**Indesit** Company

Modellbezeichnung:  
**WIDL126EX**

Kommerzielle Code:  
**30570**

#### Hauptpunkte Technischer Dokumentation

## n1040325: Neue Befestigung des Schwingungsdämpfers mittels Dorn

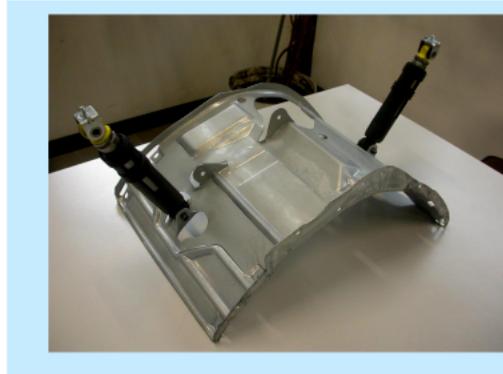
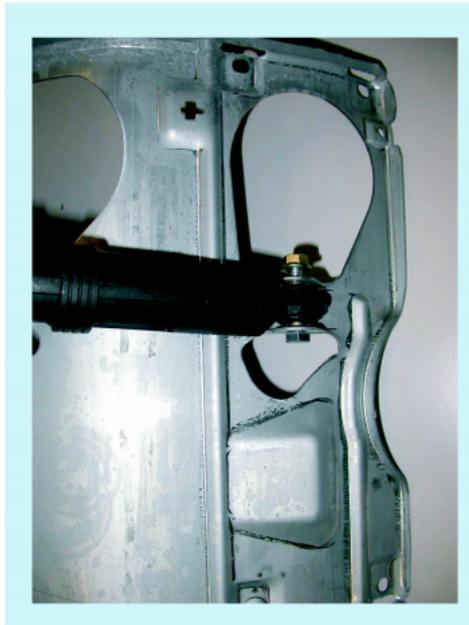
Ab Seriennummer 40427.0001 werden bei der Waschautomaten- und Waschtrocknerproduktion im Werk Comunanza zur Befestigung der Schwingungsdämpfer am Rahmen der Laugenwanneneinheit zwei 11 mm-Dorne Art.-Nr. C00110163 verwendet (siehe Abb. 01 und 02 im Anhang). Diese Dorne ersetzen die Schrauben mit Durchmesser 8 mm Art.-Nr. 093750 samt selbstsichernden Muttern Art.-Nr. 030443.

Folgende Teile wurden geändert:

1) Der SAT-Code der Rahmen bleibt unverändert, da die alten Rahmen durch Aufbohren auf 10 mm der Schwingungsdämpfer-Befestigungslöcher weiter verwendet werden können.

2) Die neuen Schwingungsdämpfer haben Spannhüben ohne Distanzstück aus Stahl und werden nicht im Lager geführt, da sie mit den alten austauschbar sind (Achtung: sie müssen vom Typ CIMA sein, wie die geführten). Diese werden mit M8-Schrauben Art.-Nr. 093750 und selbstsichernden Muttern Art.-Nr. 030443 (siehe Abb. 05 und 06) befestigt.

Um den Schwingungsdämpfer vom Bottich abzumontieren, muss der Dorn mit einem Hammer so weit ausgetrieben werden (siehe Abb. 03), bis er mit dem Wannenhügel fluchtet; anschließend mit einer Spitzzange herausziehen (siehe Abb. 04).

(Bei der Montage des neuen Schwingungsdämpfers muss unbedingt ein neuer Dorn verwendet werden. Diesen eintreiben, bis der ringförmige Rand des Dorns mit dem Wannenhügel fluchtet).

#### n1040326: Mechanik mit zwei Lagern, Baureihe

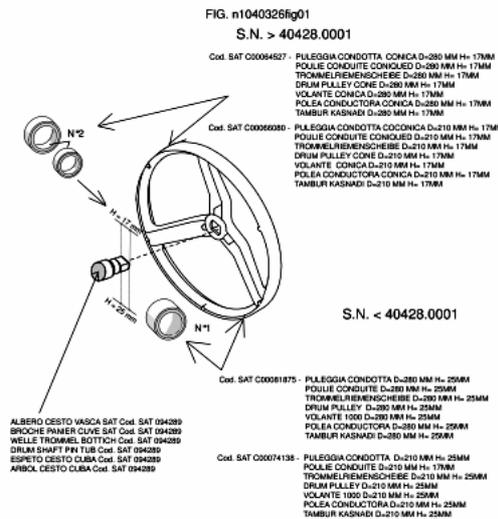
Ab Seriennummer 40428.0001 kommt bei allen im Werk Comunanza produzierten Modellen der Baureihe Snella eine Mechanik mit zwei Lagern statt mit einem zum Einsatz.

Die von der neuen Mechanik betroffenen Art.-Nr. SAT sind:

Der mit dem neuen zweifach gelagerten Lagerkreuz ausgerüstete Bottich behält dieselbe Art.-Nr. SAT wie der mit dem einfach gelagerten Lagerkreuz ausgerüstete (C00094289). Der Bottich bleibt im Programm solange der Vorrat reicht und wird dann durch den neuen ersetzt.

Beim Austausch des Bottichs muss darauf geachtet werden, dass der Wert H (17 mm oder 25 mm) der Lagerkreuzwelle der Trommel mit dem Wert H des Riemenrads übereinstimmt (siehe Abb. 001).
